Opinia Nr

009997

z wyników przeprowadzonych oględzin - ekspertyzy urządzeń grzewczo-kominowych

w budynku przy ul. Polmiesz nr 3C/246 w Wałbrzychu
dotycząca urządzeń grzewczo-kominowych używanych przez Nspółnotę Wentylacyjne
zincacharnera mer. MZB Sp. z o.o. w Wałbrzychu

Opis 09997.
 inwentaryzacja pionu

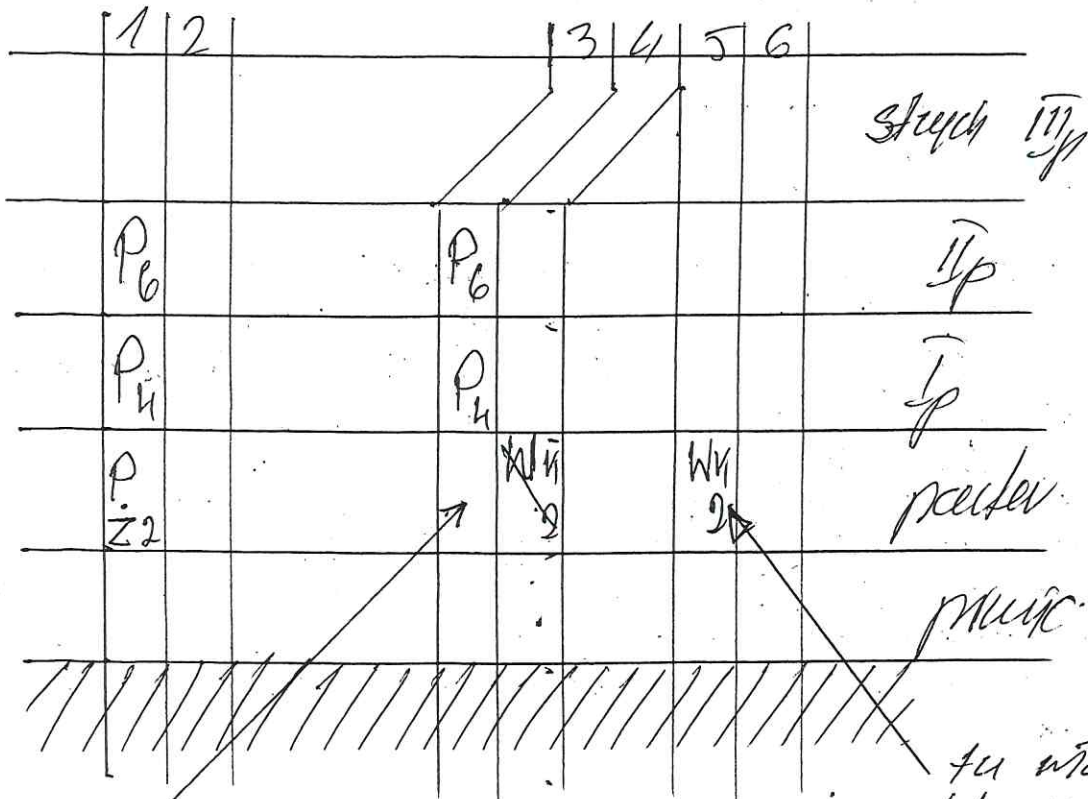
tu można pociąć prec gnewcy w m. m 2.

tu można wyciąć wentylacyjne techniki w m. m. m 2. -

Uwaga: pion w 4, który jest. m. m. m. jest w części stychu bardzo mocno odchylony od pionu dwa razy - usunąć w. m. m. nie wykonać! Pion ten należy wycofać z eksploatacji.
